COMMISSION LOCALE D'INFORMATION DE DAMPIERRE-EN-BURLY

Réunion du 25 novembre 2011

Evaluation complémentaire de sûreté

Recueil d'observations de membres de la Commission sur le rapport présenté par le CNPE à l'ASN le 15/9/2011

Légende :	
Ouvrage passant :	
Ouvrage coupé :	
Périodes de retour	170 ou 200

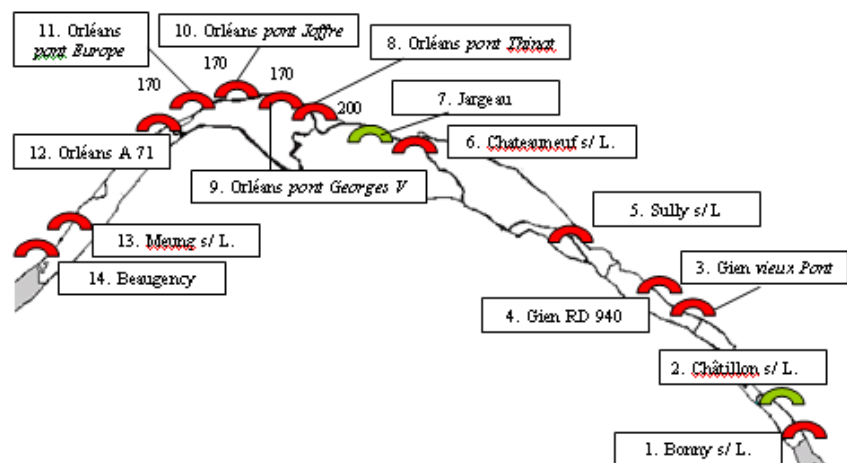
La vulnérabilité du personnel est fonction de la localisation de l'habitation de chaque agent par rapport à son site de travail, ainsi pour un agent habitant au sud de la Loire et travaillant au nord, on doit différencier les cas suivants :

- Habitation au sud de la Loire, hors zone inondable : des difficultés pour rejoindre le site de la Direction, voire une impossibilité certains jours en cas de crue majeure,
- Habitation au sud de la Loire, en zone inondable : risque d'atteinte à la résidence personnelle et donc d'indisponibilité plusieurs semaines,
- Habitation au nord de la Loire : aucune vulnérabilité.

Dès la crue de 170 ans, la Loire n'est plus franchissable que par deux ponts dans le Loiret : les ponts de Jargeau et de Chatillon-sur-Loire.

A partir de la crue de 500 ans, la Loire n'est plus du tout franchissable, non seulement dans le Loiret, mais aussi sur une grande partie du cours de la Loire.

Ainsi sans atteindre la crue de 1000 ans voire plus, le fonctionnement de la centrale peut être affecté par

défaut d'agents de management, de contrôle ou d'intervention. Dans une situation extrême si tous les agents habitent au sud de la Loire ou a fortiori habitent dans une zone inondable, ils ne pourront pas se rendre sur leur lieu de travail et relever les équipes en place avant la crue.

Figure 2.1.1.3-a « Spectres de sol du site de Fessenheim »

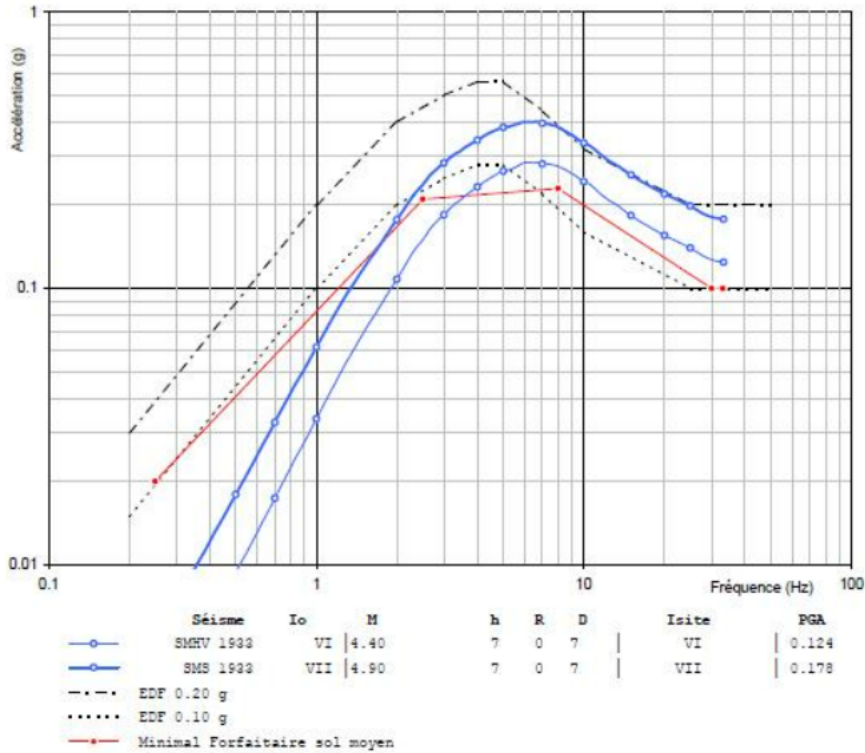
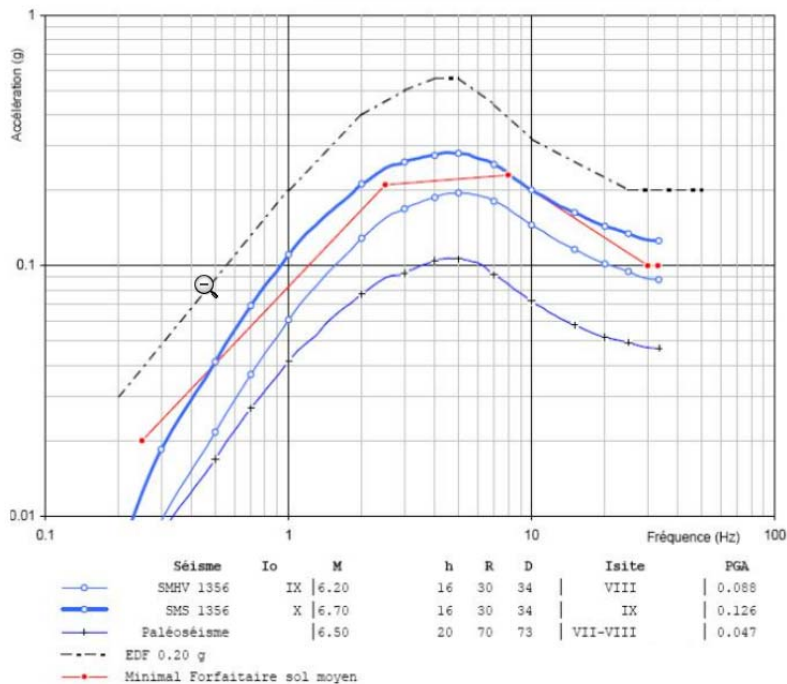
2.2.1 : des spectres de sols similaires entre centrales pour des intensités sismiques différentes

L'examen des rapports d'ECS d'autres centrales et en particulier de Fessenheim, fait apparaître pour ce qui concerne le risque sismique des spectres très proches alors que les intensités sismiques sont particulièrement différentes, le spectre SMS de Dampierre étant paradoxalement plus pénalisant que Fessenheim, et ce alors même que le type de sol (en terme de réponse spectrale) est similaire, à savoir un sol moyen (580 m/s pour Fessenheim et 495 m/s pour Dampierre)de

- Certains membres de la Commission souhaiterait en connaître la raison
(il s'agit ici d'une interrogation sur le plan technique et non d'une critique)
